**REGULERINGSFORSLAG TIL
OFFENTLIG ETTERSYN**

Fagnotat

Vår referanse: PLAN-2022/20676-66
Saksbehandler: Simon Glad Frigessi
Dato: 07.05.2026

**Forslag til detaljregulering – offentlig ettersyn
Fana, Gnr.44, Bnr.114 m.fl., Osvegen arealplan-ID 70930000**

Figur 3: Eksisterende bebyggelse i planområdet, to funksjonelle hus fra 1936. Foto: Historikarverksemda

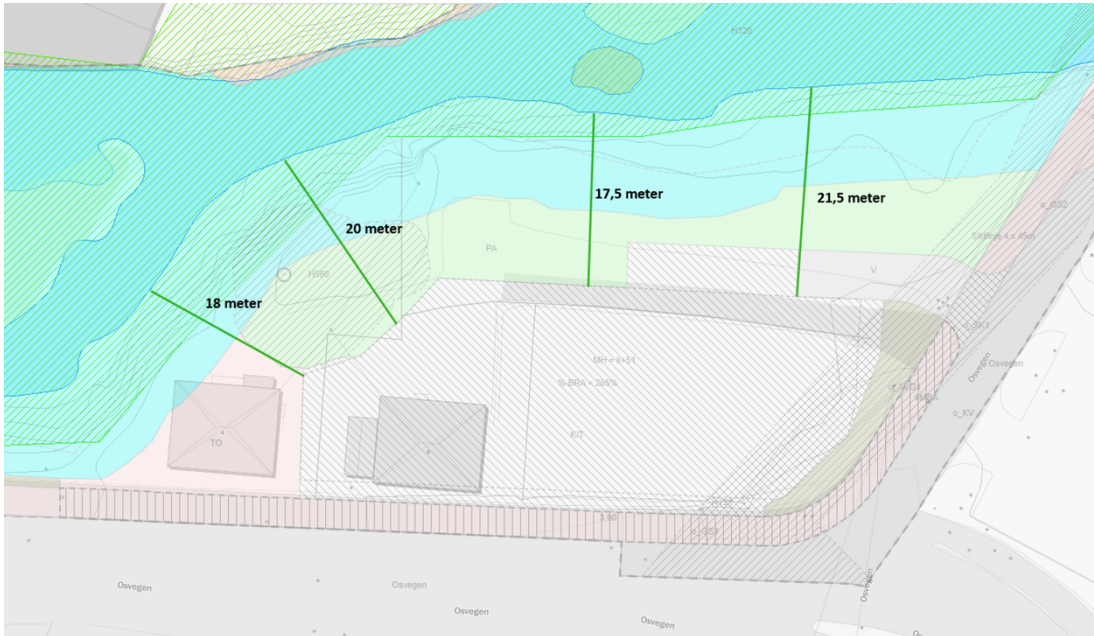
Planforslaget fordrer at to funksjonalistiske trehus fra 1936 (figur 3) blir revet. Til oppstart uttalte byantikvaren at husene har kulturmiljø- og materiell verdi. Skjoldskiftet var tidligere et samlet kulturmiljø med flere bygninger fra tidlig 1900-tallet, hvorav mange nå er borte. Byantikvaren oppfordret til at husene ble gjenbrukt i prosjektet og at nye bygg må tilpasse seg kulturmiljøet, spesielt når man kommer fra Os.

I planprosessen har PBE anbefalt at byggets uttrykk må være i tråd med steds karakteren, og at en ikke kan ta utgangspunkt i næringsområdet i sør når det kommer til inspirasjon for utforming. Vi har blant annet pekt på småhusbebyggelsens saltak, material- og fargebruk og skifertakene til de to eksisterende husene som viktige trekk å ta inn i prosjektet.

Figur 5: Planlagt bebyggelsesavstand til vassdrag illustrert av PBE. Bygget utløser krav til erosjonssikring.

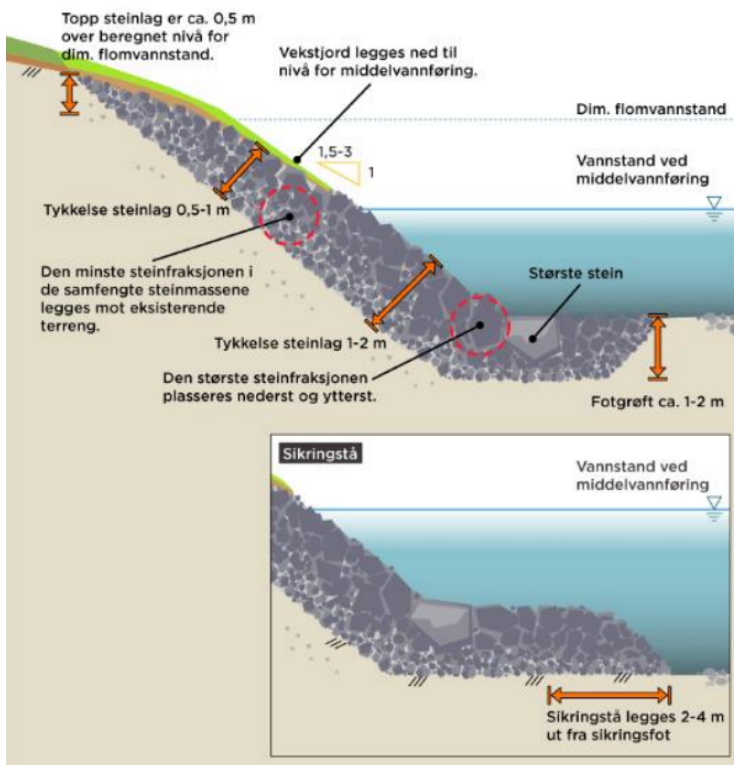
Videre stiller KPA krav om 10 meters byggegrense fra vassdrag. Byggets fotavtrykk har derfor vært gjenstand for diskusjon. Siden bebyggelsen planlegges nærmere enn 20 meter fra vassdraget (figur 5) blir TEK17 sine krav til erosjonssikring gjeldene, jf. TEK17 § 7-2 (fjerde ledd). Det er derfor utarbeidet et erosjonssikringsnotat til planforslaget (datert 5. november 2025). I notatet fremgår det at den vanligste måten å sikre mot erosjon fra vassdrag er ved å anlegge et dekklag av stein uten filterlag i vassdragets kantsone. Figur 6 viser hvordan en slik sikring pleier å se ut.

I planforslagets bestemmelser (2.8.6b) er det stilt krav om at erosjonssikring ikke skal utføres i vassdragets kantsone, definert som 10 meter fra elvekant. Et slikt sikringstiltak er ikke illustrert i planforslaget. PBE stiller spørsmål om dette er mulig, jf. TEK17 § 7-2 (fjerde ledd). I enkelte prosjekter gjennomføres tilbaketrukket erosjonssikring, men det gjelder som oftest områder hvor det er flattere og med større flomsletter langs vassdraget. Dersom fagkyndige vurderer at det er gjennomførbart for dette tiltaket, må en i planforslaget vise hvordan det er tenkt løst, med detaljerte lengdesnitt. Videre vil også grunnforholdene trolig være avgjørende for hvordan erosjonssikringen kan utføres. Dette må redegjøres for.

I høringsperioden ber vi aktuelle høringsinstanser om innspill på om det er mulig å erosjonssikre tiltaket slik planforslaget nå foreligger, uten at dette skal gå på bekostning av vassdraget og dets kantsone.

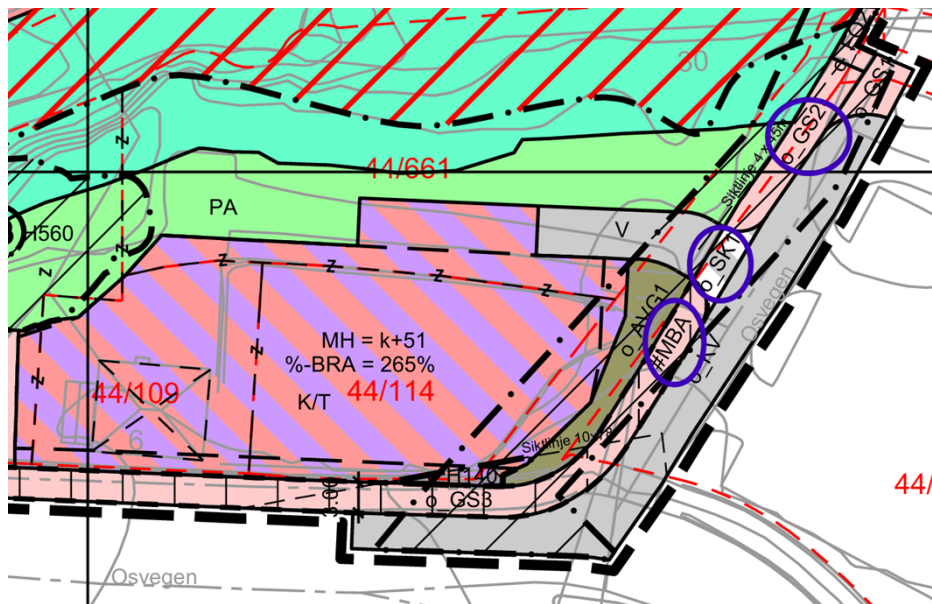
I henhold til KPA 2018 § 17 skal det for kontor være en parkeringsdekning på 6 bilparkeringsplasser pr. 1000 m² BRA. Med et bruksareal på 2934,6 m² gir dette krav om 18 parkeringsplasser. Forslagsstiller ønsker en lavere parkeringsdekning enn det KPA legger til

rette for. Det argumenteres med at planområdet ligger ca. 5 minutter unna bybanen, i tillegg også i nærheten av bussholdeplasser i Osvegen og ved Skjoldskiftet. I planforslaget er det derfor lagt til rette for 9 parkeringsplasser for bil (inkludert 1 HC-plass). Planområdet har knapt med areal, og en økt parkeringsdekning ville fått konsekvenser for andre arealformål i planforslaget. PBE vil ikke anbefale at en eventuell økt parkeringsdekning løses innenfor grønnstrukturen. PBE støtter foreslått parkeringsdekning, og det vises til at kollektivtilgjengeligheten er særdeles god i området, med nærhet til både buss og bybane.
